| Projekto Nr.                                                                        |                   |                  | 05.4.1-CPVA-V-301-01-0012                                                                                                                                                                                                                                                                                                                                                                                                                                                                                                                |
| Rangos sutarties data ir Nr.                                                        |                   |                  | 2023-09-07 VPS-33

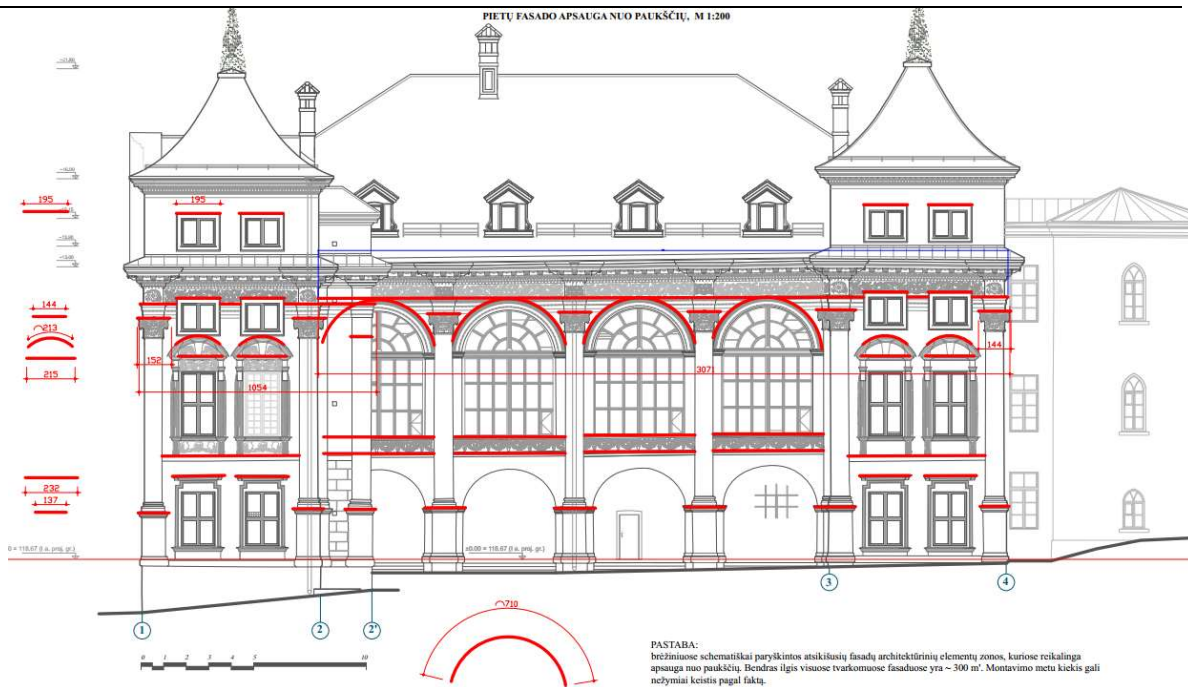
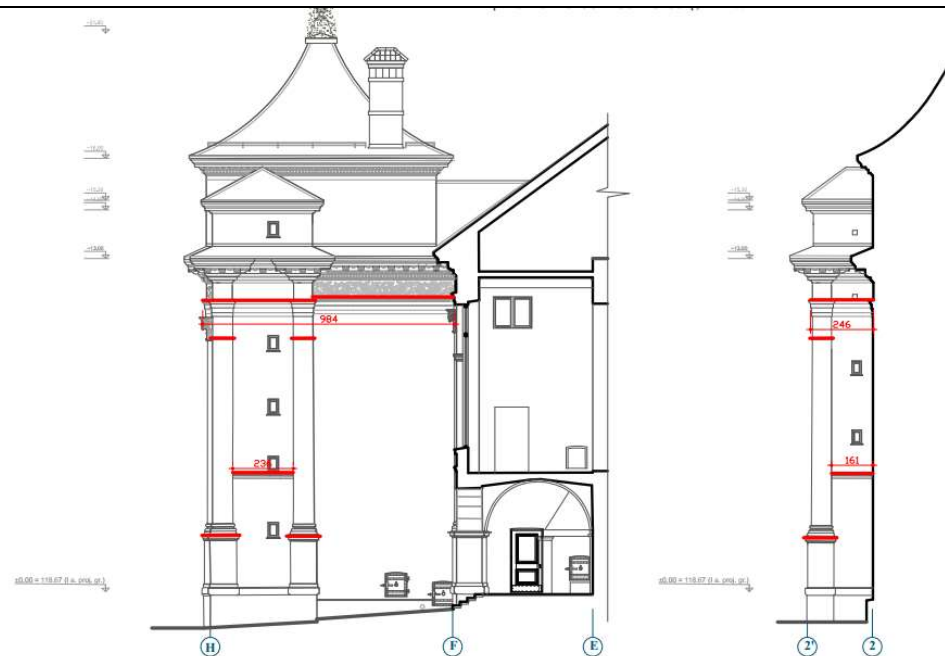
1. Pat. Nr. 2-03 naujas tinkas rytinėje sienoje (ašis 6<sup>1</sup>) virš polichromijos ir židinio – 10.5 m<sup>2</sup>.  
Raudono plytų mūro sienos paviršius kontrastuoja su likusiomis sienomis. Toje pačioje sienoje toks pat 2012-2014 m. restauruotas plytų mūras yra tinkuotas. Siekiant bendro vientiso vaizdo,

|  |  |  | <p>išryškinant numatomo konservuoti polichrominio sienų dekorą fragmentus, siūloma plytų mūrą užtinkuoti paruošiamuoju tinko sluoksniu.</p> <p>2. Apvalios laiptinės su liftu (bokšte) sienų pertrynimasis – 256 m<sup>2</sup> ir 2-10-1 patalpos tinko pertrynimasis (Priedas Nr.3.4.).</p> <p>Siekama suvienodinti atskirais laikotarpiais 2012-2014 m. tvarkytas sienas: pertrynimo pagalba panaikinti mechaniškai nenuvalomas dėmės.</p> <p>3. Pat. 2-06. Išpjauti pažymėtą tinko plotą virš durų ašyje I<sup>1</sup> – 2.1 m<sup>2</sup>.</p> <p>Tvarkybos darbų metu, atliekant architektūrinius tyrimus, buvo aptiktos virš durų buvusio dekorą žymės, Tokios pat kaip ir virš kitų tos pačios patalpos durų. Siūloma pažymėti aptikto buvusio dekorą vietą.</p> <p>4. Paruošti PV bokštelyje tualetų (latrinų) grindis eksponavimui:</p> <ul style="list-style-type: none"> <li>- nuardyti po 1 plytų eilę III ir IV a. lygyje ~ 2,0 m<sup>2</sup>;</li> <li>- I-IV a. restauruoti plytų mūrą senomis plytomis atstatyti netektis – 1,0 m<sup>2</sup>;</li> <li>sutvarkyti siūles ~ 4,0 m<sup>2</sup>.</li> </ul> <p>Kol bokšteluose nebuvo įrengti pastoliai nebuvo galimybės prieiti prie latrinų grindų ir įvertinti jų būklę, išlikimo laipsnį bei numatyti tvarkybos darbus. Vykstant tvarkybos darbus (pastačius pastolius), atlikus architektūrinius tyrimus, buvo surastas išskirtinis išlikęs elementas – autentiška nuotekų vamzdžio skylė ir istorinė plytų grindų danga. Nuardžius vėlesnius užmūrijimus, restauravus istorinę grindų dangą, galima eksponuoti šiuos retai sutinkamus elementus.</p> <p>5. Įrengti ventiliacijos angas lauko laiptų po laiptinės erdvės ventiliacijai. 4 angos (d – 120 mm. Gręžiama 850 mm x 2vnt, 600 mm x 2vnt). Metalinės grotelės dažytos fasado spalva - 4 vnt (160 x160 mm).</p> <p>Ventiliacija reikalinga, kad erdvėje po lauko laiptais nesikaupytų drėgmė, neatsirastų pelėsis, nuo perteklinės drėgmės būtų apsaugotos rūšio sienos, besiribojančios su šia erdve.</p> <p><b>III PAPILDOMI DARBAI. ARCHITEKTŪRA</b></p> <p>6. Rytinė sraigtinė laiptinė su liftu. Laiptų maršų ir aikštelių apačias tinkuoti, išlyginant nelygumus ir užtrinti smulkiagrūdžiu tinku T1 – 120,8 m<sup>2</sup>.</p> <p>Siekiant architektūrinio ir estetinio vientisumo, siūloma laiptų maršų ir aikštelių apačias tinkuoti ir užtrinti smulkiagrūdžiu tinku, kad panaikinti klojinių žymes.</p> <p>7. Vietose, kur laiptų maršai ir aikštelės ir glaudžiasi prie sienų, įrengti ~15 mm pločio ir 5 mm gylio stačiakampį griovelį ~ 48,0 m.</p> <p>Tikslas padaryti atskyrimą nuo autentiškų sienų ir naujai įrengtų laiptų, vadovaujantis tuo pačiu principu, kaip kitose patalpose atskirtos pakabinamos lubos ar naujai įrengiama grindų danga nuo autentiškų sienų.</p> <p>8. PV ir ŠR bokšteluose ventiliacijos angose įrengti nevarstomus stiklo langelius iš 10mm stiklo –</p> |

|  |  | <p>7 vnt. – po ~0,04 m<sup>2</sup>.</p> <p>Tvarkybos darbų metu, atliekant architektūrinis tyrimus, patikslinta, kad tai yra istorinės latrinų ventiliacijos angos. Jos turi būti eksponuojamos. Užtikrinant bokštelio patalpų su laiptais sandarumą, reikia įrengti langelius - bus saugoma šiluma ir per juos paklius natūrali dienos šviesa.</p> <p>9. Perdažyti esamus langus su staktomis baltai tarp ašių 8' – 11 ir F' – I' – 33,7 m<sup>2</sup>.</p> <p>Pastatas stovėjo neeksploatuojamas, darbų metu, nuvalius langus ir staktas, išryškėjo, kad langai turi būti remontuojami –perdažomos staktos ir langų rėmai.</p> <p>10. Įrengti priešgaisrinį EI<sub>2</sub> 30 stiklą LnV-7 ašyje F<sup>1</sup> - 1,95 m<sup>2</sup>.</p> <p>Pagal GS sprendinius toks langas yra privalomas iš galerijos į 3 aukštą.</p> <p>11. Įrengti apsauginį stiklą tarp sienos F' ašyje ir laiptų LP.10 grūdintą skaidrų s-12 mm stiklą – 2,4 m<sup>2</sup>.</p> <p>Tvarkybos darbų metu, atliekant architektūrinis tyrimus, atidengta autentiška niša prie naujai suprojektuotų laiptų LP.10. Susidarė plyšys tarp laiptų ir nišos sienos. Siekiant užtikrinti saugų naudojimąsi šiais laiptais, derinantis prie suprojektuotų ir įrengtų laiptų LP.10 turėklų, būtina įrengti saugią stiklo atitvarą.</p> <p><b>ATSISAKOMI DARBAI ARCHITEKTŪRA :</b></p> <p>Atsisakoma laiptų apklijavimo plytelėmis, dėl to jog būtų apklijuojami tik laiptai. Siekiant, kad ateityje kai bus įrengiama visa patalpos grindų apdaila nereikėtų perklijuoti suklijuotų plytelių.</p> |
